## Keuringsverslag van een elektrische laagspanning- en zeer lage spanningsinstallatie

### NIET CONFORM

Straatnaam Koningin Astridlaan  
Huisnummer 11  
Busnummer  
Postcode 9230  
Gemeente WETTEREN  
Land België

Afbeelding schakel- en verdeelbord:

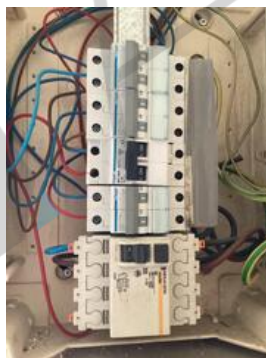
<b>Visueel nazicht (algemeen)</b>	NOK	<b>Directe aanraking</b>	OK	<b>Indirecte aanraking</b>	NOK
<b>Aansluitingen</b>	OK	<b>schema in bijlage door Aceg vzw</b>	NA		
<b>Equipotentiale verbindingen</b>	OK	<b>Doorsnede geleiders</b>	OK		
<b>Continuïteit</b>	OK	<b>Verlichting / toestellen</b>	NVT

- I1.01 Eéndraadschema van de installatie is niet aanwezig. (Boek 1 Afdeling 2.12 - 2.13 en 3.1.2)
- I1.03 Situatieschema van de installatie is niet aanwezig. (Boek 1 Afdeling 2.12 - 2.13 en 3.1.2)
- I2.05 De spreidingsweerstand is groter dan 100 ohm. (Boek 1 Onderafdeling 4.2.3.2.)
- I5.01 De aanduiding van de stroomkringen en/of apparatuur, aansluitklemmen, enz dient aangebracht of vervolledigd te worden. (Boek 1 Onderafdeling 3.1.3.1. en 3.1.3.3.A. en 5.1.6.1)
- I5.11 Niet gebruikte invoeringen van het verdeelbord zijn niet correct of onvoldoende afgedicht. (Boek 1 Afdeling 5.1.4. en 4.2.2.3.)
- N22 De elektrische installatie is grondig na te zien en conform te maken volgens de voorschriften van het AREI boek 1.

**De elektrische installatie voldoet niet aan de voorschriften van het KB 08/09/2019 - AREI Boek 1.** Een aanvullend bezoek moet door hetzelfde organisme worden uitgevoerd vóór 21/4/2027. De werken, nodig om de tijdens het controlebezoek vastgestelde inbreuken te doen verdwijnen, moeten zonder vertraging worden uitgevoerd en alle gepaste maatregelen worden genomen opdat, indien de installatie in dienst blijft, deze inbreuken geen gevaar vormen voor de personen of goederen.
